SERVICE-MITTEILUNGEN

Mitteilung aus dem VEB Phonotechnik Pirna

Mitteilung aus dem VEB Elektronik Gera

Information zum Gerät Datacord GCC 6025

Bild 1 Schaltungsauszug GCC 6025

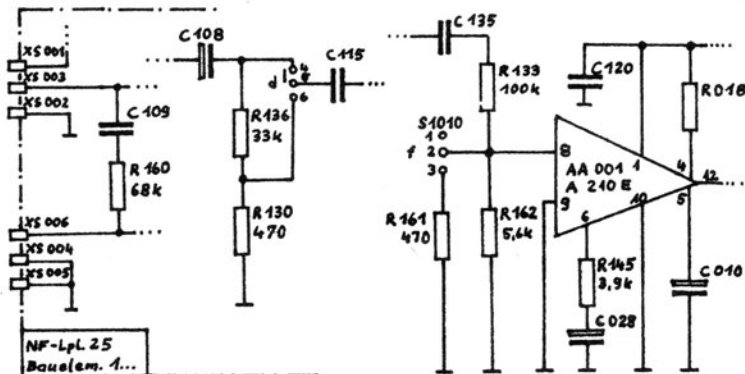
Veränderungen gegenüber dem GC 6020 sind:

1. Wegfall von BG bzw. Bauelementen

- Reglerplatte 20, vollst.
- LED VD 2003 mit Vorwiderstand R 2003
- alle Bauelemente der automatischen Pegelregelung
- alle Bauelemente Aussteuerung Unterspannungskontrolle/Pegel
- C 1015
- Einstellwiderstände Löschgenerator/Vormagnetisierung
- Kopfhörerbuchse XB 1002 mit C 1014 und R 1022
- R 1016
- R 1106

2. Zusätzliche Bauelemente

Alle Widerstände, die im Bild 1 mit Schaltbildnummer und ihren Widerstandswert eingezeichnet wurden, sind zusätzlich in der Schaltungskonzeption GCC 6025 enthalten.
